大間原子力発電所審査資料	
資料番号	OM1-CA157-R01
提出年月日	2021年12月8日

大間原子力発電所
敷地の地質・地質構造
(コメント回答 その14)

2021年12月
電源開発株式会社

本資料では、第986回審査会合(2021年6月25日)の指摘事項について、下表のとおり回答する。

(1)分布(7/7): 敷地周辺陸域の屈折法地震探査結果

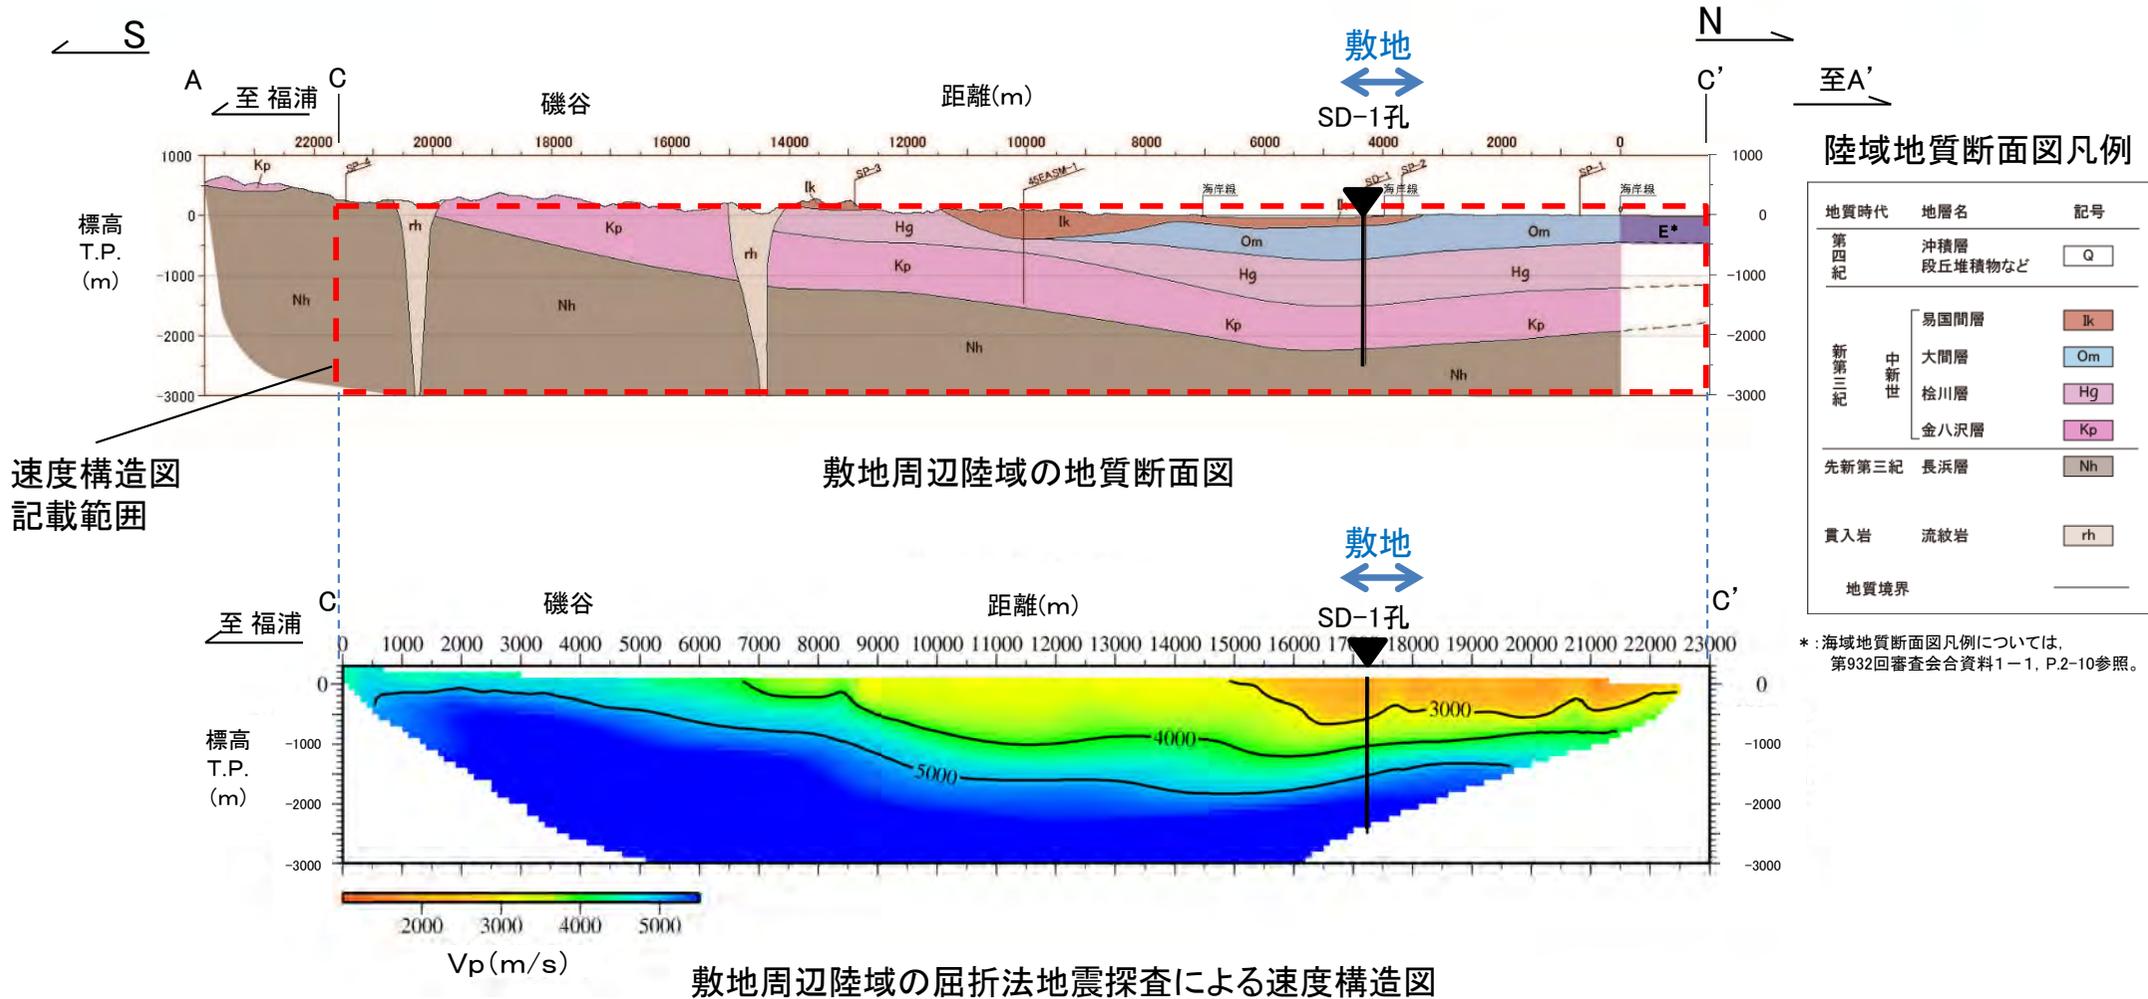
No.	項目	指摘時期	コメント内容	掲載箇所	
				本編資料	補足説明資料
S2-144	後期更新世に生じた変状	第986回審査会合 2021年6月25日	適合性評価の検討対象として選定している12枚のシームの地下深部への連続性の説明に用いている敷地周辺の地質断面図に関して、シームが地層に平行に分布する易国間層の分布状況を検討するうえで、一つの根拠としている屈折法地震探査に基づき作成した速度構造断面図も提示すること。	3-20, 3-21	—
S2-145	後期更新世に生じた変状	第986回審査会合 2021年6月25日	シームS-11について、深部のシームと地表付近のシームとを分けて基準適合性を判断するのではなく、シームS-11を一体として、規則の解釈別記1に照らして将来活動する可能性のある断層等に該当するか否かを評価し説明すること。また、両者を分けて評価するのであれば、地表付近のシームと深部のシームについて、名称、表現等を再考すること。	1-41, 3-79, 3-247, 4-2	—
S2-146	後期更新世に生じた変状	第986回審査会合 2021年6月25日	重要な安全機能を有する施設である原子炉建屋、軽油タンク、第一フィルタベント及び燃料補助建屋の4つの施設の側面のシームS-11と風化部との位置関係を明確にするために、根拠となる掘削面スケッチ、ボーリングコア等の基礎的な資料を提示の上、断面図を複数追加する等により示すこと。また、その際にシームS-11層準(FT5-3)中のシームの有無を整理して示すこと。	3-84, 3-210~3-213, 3-216~3-225	12-1~12-26
S2-147	後期更新世に生じた変状	第986回審査会合 2021年6月25日	重要な安全機能を有する施設の側面のシームS-11の活動性に係る評価を行うにあたり、周囲の岩盤の風化の程度の違いを明確化するために、数値データを基にした科学的な根拠により、以下の岩盤性状について、トレンチ、法面、ボーリングコア等の観察結果を用いて説明すること。	3-214, 3-215, 3-226~3-244	13-1~13-31

- 屈折法地震探査による速度構造は、佐井村福浦～磯谷付近では緩やかに北に傾斜し、敷地及び敷地近傍ではおおむね水平成層構造となる。これは地質断面図で示される地質構造と調和的であり、易国間層及び大間層はおおむね整合的な分布を示す。
- したがって、地層に平行に分布する検討対象シームは、敷地では南傾斜、敷地の南方では北傾斜となり盆状に分布するため、地下深部には連続しないことが、速度構造からも確認される。

(1)シームS-11の分布の特徴(3/3):シームS-11の分布

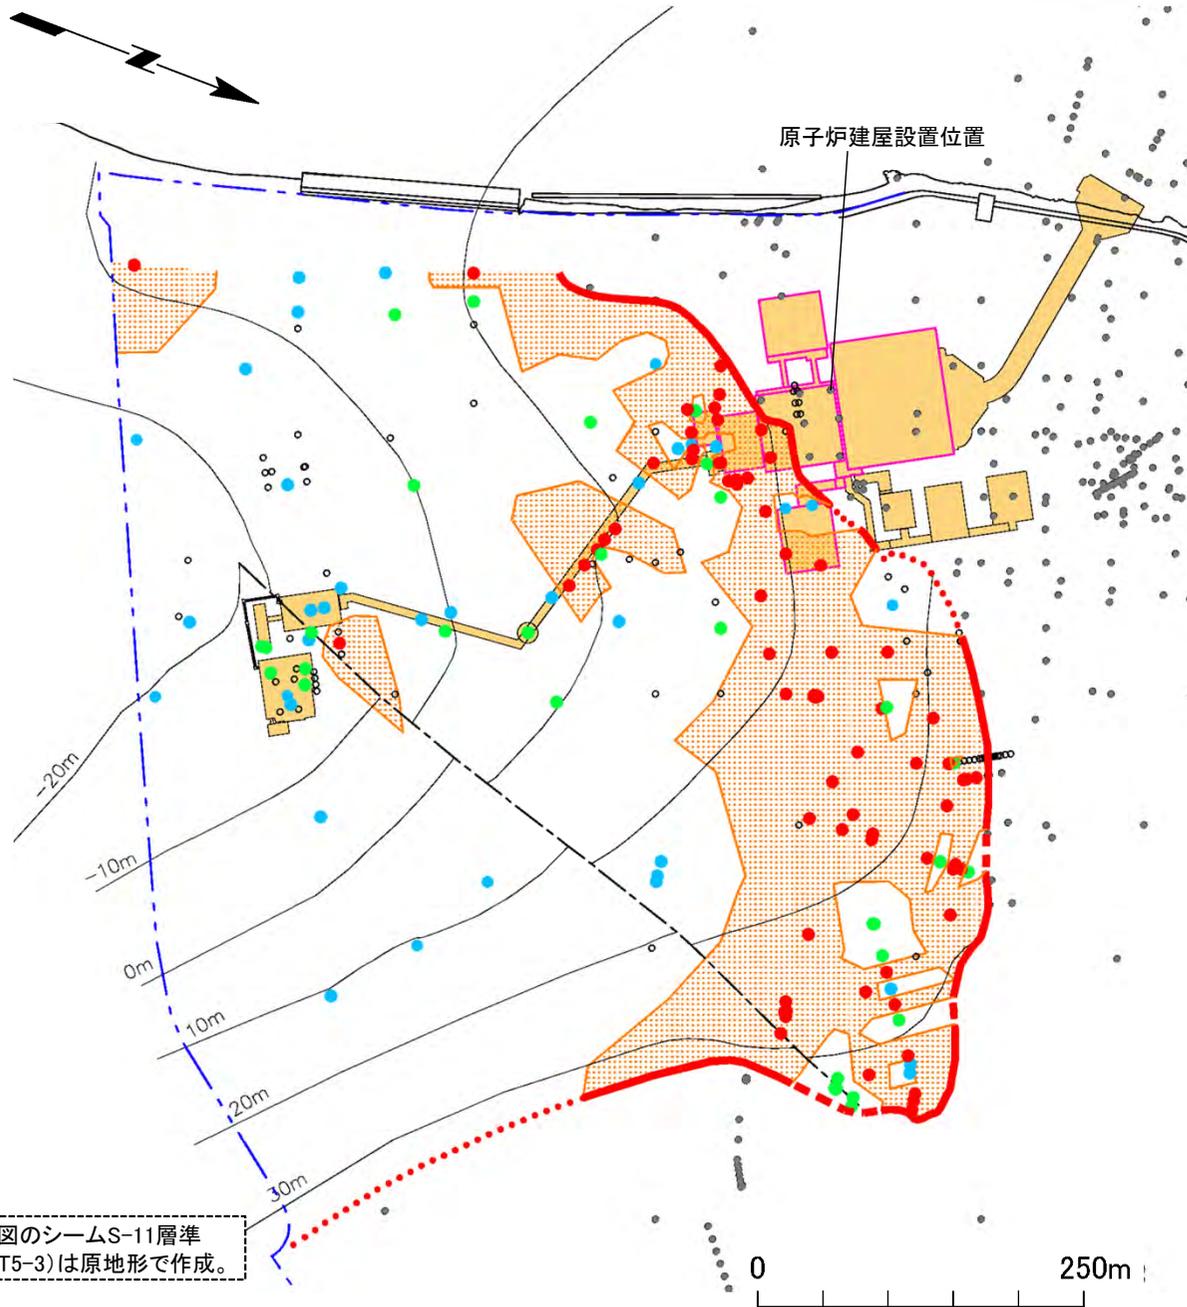
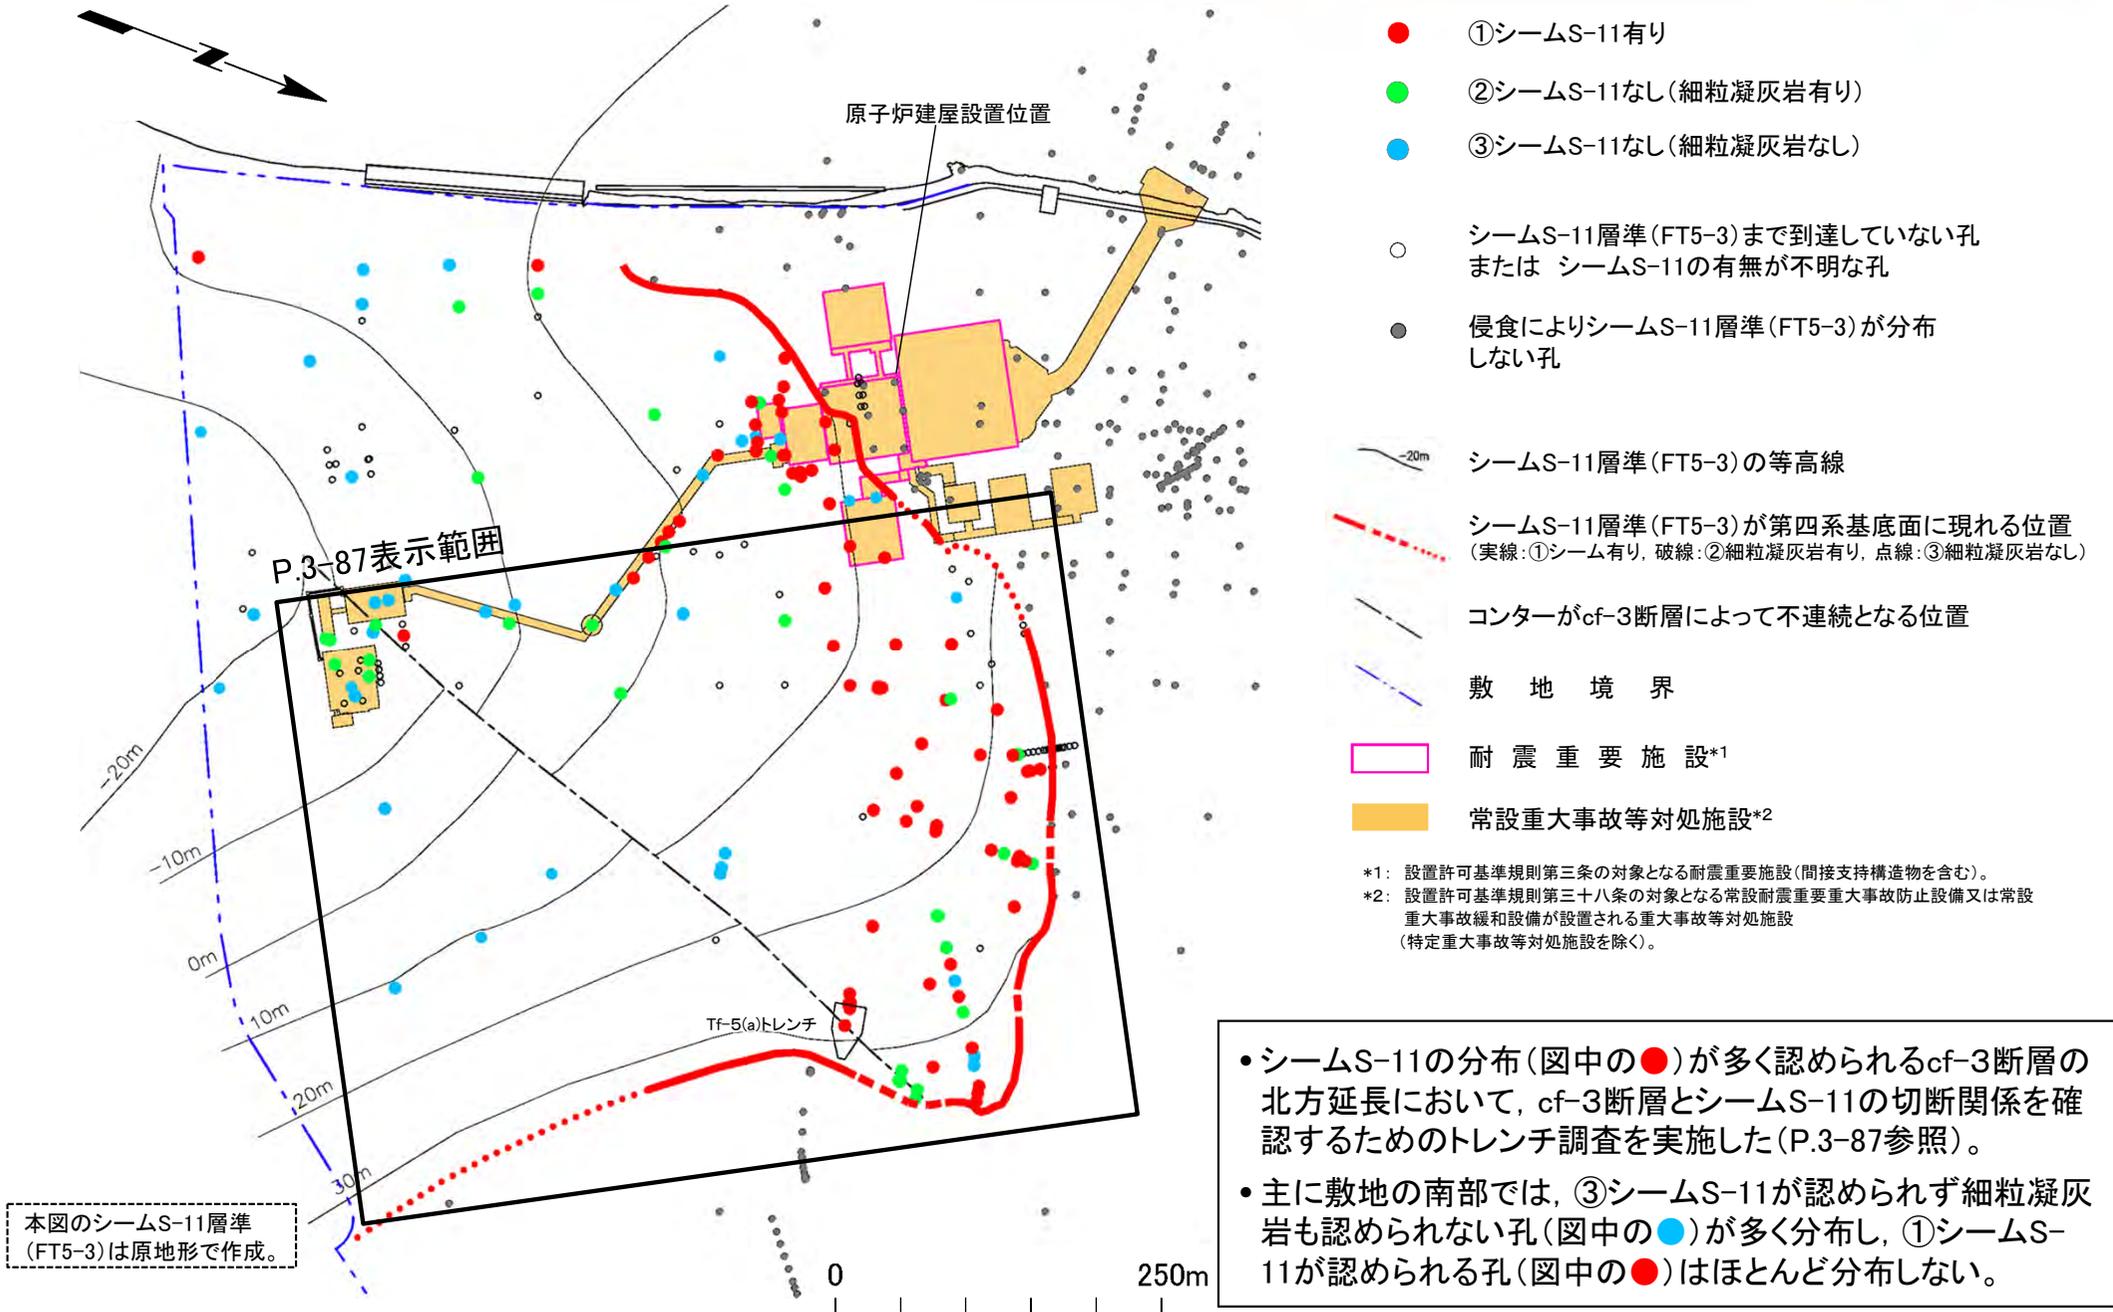
- 第986回審査会合(2021.6.25開催)においては、シームS-11の評価方針について、最終活動時期が異なること等を踏まえ、シームS-11のうち変状を生じさせた地表付近のシームS-11の一部を変状弱面として深部のシームS-11と分離し、それぞれ評価したことを説明。
- 今回、シームS-11の規則*1の解釈別記1に照らした評価についての指摘を受け、評価対象をシームS-11として区別せずに評価する。

- 前回、シームS-11の平面分布を粘土質の薄層の有無に関わらずシームS-11層準(FT5-3)として表示し説明。
- 今回、シームS-11の平面分布の詳細を補足するため、シームS-11層準(FT5-3)を粘土質の薄層の有無等により、①粘土質の薄層が認められる部分、②粘土質の薄層が認められず細粒凝灰岩のみ認められる部分及び③粘土質の薄層が認められず細粒凝灰岩も認められない部分の3種類に区分し、そのうち①粘土質の薄層が認められる部分の分布範囲を、シームS-11の分布する範囲として表示。

- 敷地内におけるシームS-11(粘土質の薄層)の有無を詳細に検討すると、①粘土質の薄層が認められる部分、②粘土質の薄層が認められず細粒凝灰岩のみ認められる部分及び③粘土質の薄層が認められず細粒凝灰岩も認められない部分がある。
- ①粘土質の薄層が認められる部分の分布に基づき、シームS-11が分布する範囲を図示した。
- シームS-11は断続的に分布する。
